▼ Områdestabilitetsvurdering

Notat E6 Roterud - Storhove

E6 Roterud–Storhove. Reguleringsplan. 3. partskontroll geofag

Kontrollrapport områdestabilitetsvurdering

PRØVESERIE: T209
 Civil Consulting AS
 E6 Roterud - Storhove
 2019-06-12

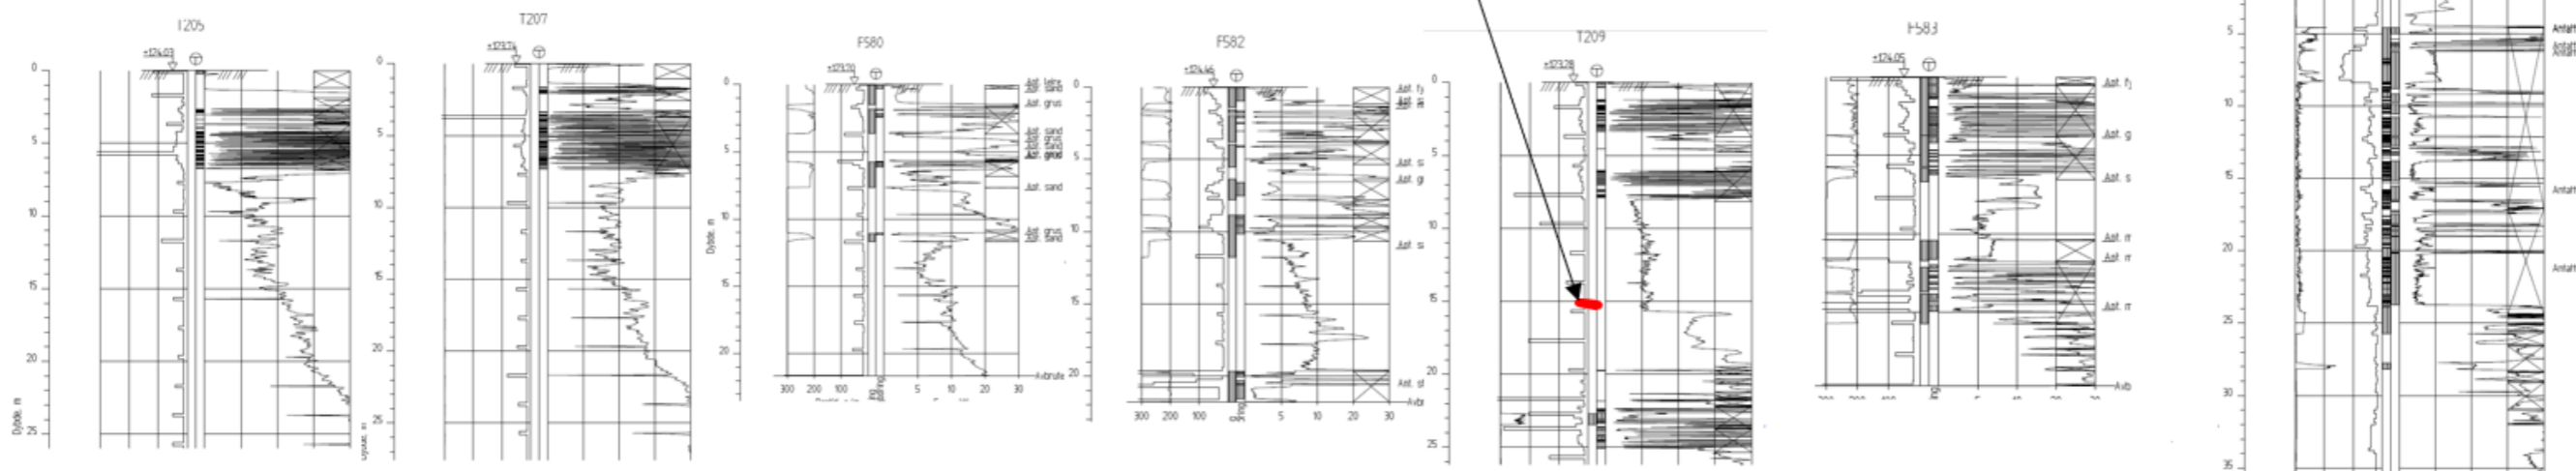
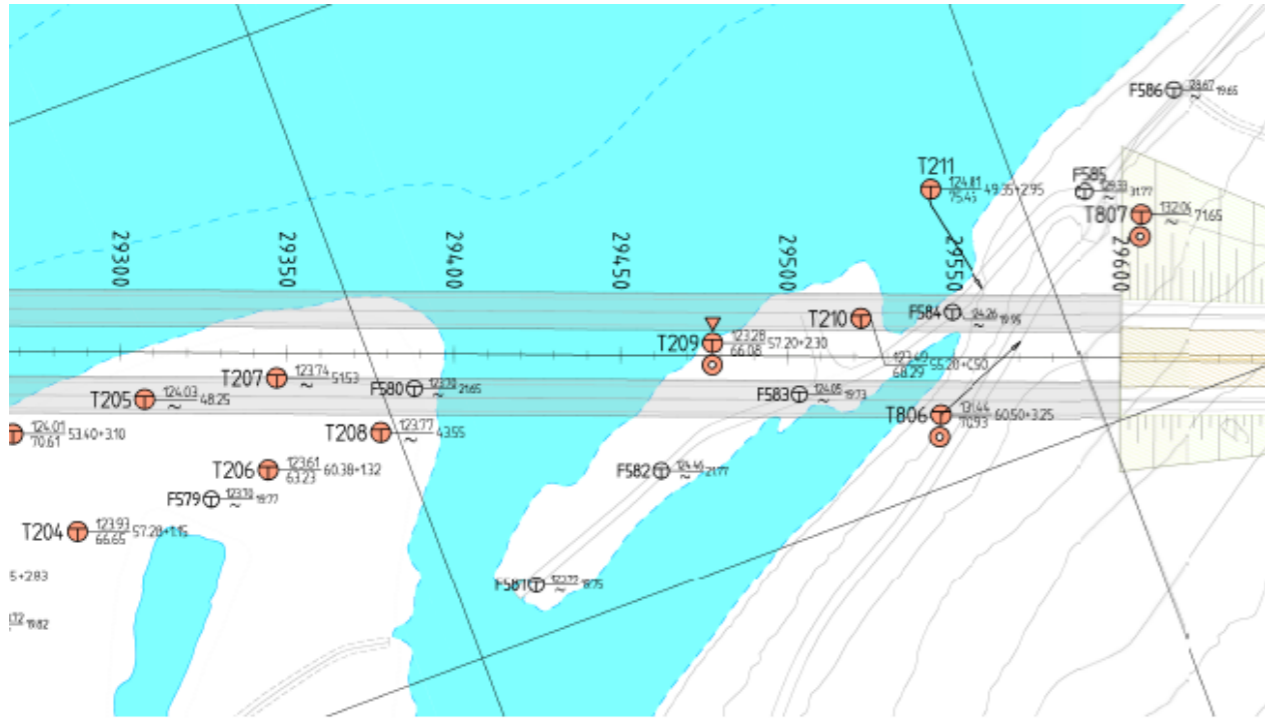
4	Tabell 1, pkt. 3, 5, 6	<p>Det er registrert sprøbruddmateriale i én prøveserie (punkt T209). Tilhørende totalsondering viser ikke spesielt lav motstand, og har et ujevnt/taggete forløp. Sonderingen er relativt lik andre totalsonderinger langs strekningen. I tillegg finnes totalsonderinger i området som viser avtagende motstand med dybden (eks. F582), som generelt innebærer at sprøbruddsoppførsel ikke kan utelukkes.</p> <p>Det bes om en redegjørelse for tolkninger og vurderinger gjort av resultatet av totalsonderinger. Hvilken vurdering ligger bak at sprøbruddmateriale utelukkes i andre punkter?</p> <p>Resultatene i punkt T209 bør også beskrives nærmere.</p> <p>Sammenligning av nærliggende sonderinger til T209 på det tilnærmet flate området ved denne boringen og opp i skråningen mot Hovemoen tas inn i revidert notat – beskrives og vises i vedlegg. Ytterligere beskrivelse av</p>	2

Nr.	Kapittel	Merknad	Status
		<p>prøveresultater av T209 inkluderes i notatet. Dette endrer ikke vår konklusjon.</p> <p>Nærliggende totalsonderinger til påvist punkt med sprøbruddmateriale, samt ytterligere beskrivelse av prøveserien, er implementert i revidert notat.</p> <p>MC ønsker at ytterligere beskrivelse med begrunnelse av hvorfor sprøbruddmateriale kan utelukkes i dette området, som en del av forklaring til at områdeskred ikke er sannsynlig.</p> <p>Status endres til 2, under forutsetning at ytterligere beskrivelse inkluderes i notat.</p>	
5	Tabell 1, pkt. 3	<p>Kvartærgeologisk løsmassekart viser ikke hvilke avsetninger som kan forventes på sjøbunn.</p> <p>Det er i områdestabilitetsvurderingen lagt stor vekt på type løsmasse fra kvartærgeologisk kart når det er valgt å ikke avgrense aktsomhetsområde.</p> <p>Hvilke vurderinger ligger til grunn for at det ikke er definert aktsomhetsområder i tilknytning til områder med mulig sprøbruddmateriale på sjø?</p> <p>I tillegg er det mulig at sprøbruddmateriale kan finnes hvor løsmassekart viser andre avsetninger enn marine. F.eks. indikerer løsmassekartet elveavsetning ved T209 hvor sprøbruddmateriale er funnet. Dette bør også inngå i vurdering av om aktsomhetsområder skal defineres.</p> <p>For strekningen fram mot Øyresvika viser ikke grunnundersøkelser forekomst av kvikkleire eller sprøbruddmateriale på land. Der bygging av ny E6 medfører utfylling i Mjøsa er det planlagt å utføre masseutskifting til faste masser under fylling og fyllingsskråning der grunnundersøkelser viser at grunnen består av bløte masser. Det er planlagt å utføre slik masseutskifting i seksjoner og at mannskap og utstyr hele tiden står på masseutskiftet sprengsteinsfylling med stabil front. Denne framgangsmåten er beskrevet i notatet NOTA-geo-006_Områdestabilitetsvurdering. Vi mener at dersom det skulle vise seg at grunnen ute i sjøen består av kvikkleire eller sprøbruddmateriale, så vil ikke et eventuelt kvikkleireskred ute i sjøen utenfor fyllingen kunne ta med seg veien / utfylt fylling. Vi mener på bakgrunn av dette at sikringstiltak ivaretar sikkerhet mot skred, i alle faser av utbyggingen fra anleggsfase til ferdig utbygget prosjekt.</p>	2

Nr.	Kapittel	Merknad	Status
		<p>Resultater av prøvetaking ved Våløya (ved T209) diskuteres nærmere i revidert notat, se også svar på pkt 4. Vi mener at det ved Våløya ikke er mulig med områdeskred. Området her er tilnærmet flatt. Det er muligens et tynt lag eller sjikt med kvikkleire som ligger relativt dypt (i ca. 15 m dybde), slike masser ser ikke ut til å ha utbredelse innunder Hovemoen der terrenget stiger opp. Disse kriteriene tilsier at det ikke er fare for et områdeskred ved Våløya.</p> <p>Området ved Våløya: MC ønsker at det også inkluderes beskrivelse av topografi av elvebunn i notatet, som en del av forklaringen til at områdeskred ikke er sannsynlig.</p> <p>Områder med utfylling i Mjøsa: der det ikke kan utelukkes at det finnes sprøbruddmateriale, hverken ved løsmassekart eller grunnundersøkelser, bør det avgrenses et område med mulig sprøbruddmateriale. Iht. pkt. 3 i prosedyren i NVEs kvikkleireveileder 7/2014, tegnes dette opp på plankart dersom det ikke med stor sannsynlighet kan utelukkes at det er skredfarlige marine avsetninger i området. Det vises også til håndbok N200 kap. 204.32 som angir krav til leveranser i reguleringsplan.</p> <p>Det bes om at områder med mulig sprøbruddmateriale avsetninger tegnes opp på plankart og inkluderes i notatet.</p>

Ved Våløya er det registrert kvikkleire i én prøvesylinder i en prøveserie (T209). Prøven er tatt i ca. 15 m dybde. Prøver som er tatt grunnere, i dybde 13,5 m, og dypere, i dybde 17 m, viser ikke kvikkleire eller sprøbruddmateriale. Borprofil for prøve T209 er vist i Vedlegg 1. I Vedlegg 1 er også enkelte sonderinger nær borpunkt T209 vist. Disse tyder ikke på lag av kvikkleire eller sprøbruddmateriale som kan utgjøre en sone. Området ved denne prøveserien og sonderingene er tilnærmet flatt og det tilliggende nivået på elvebunnen er grunt, slik at høydeforskjellen mellom terrenget på land og elvebunnen er liten. Undersøkelser utført i området der terrenget stiger mot Hovemoen (øst for Lågen), tyder ikke på masser bestående av kvikkleire eller sprøbruddmateriale. Basert på dette konkluderes det med at et områdeskred ved Våløya ikke vil kunne skje. Derfor er det ikke definert aktsomhetssone ved Våløya.
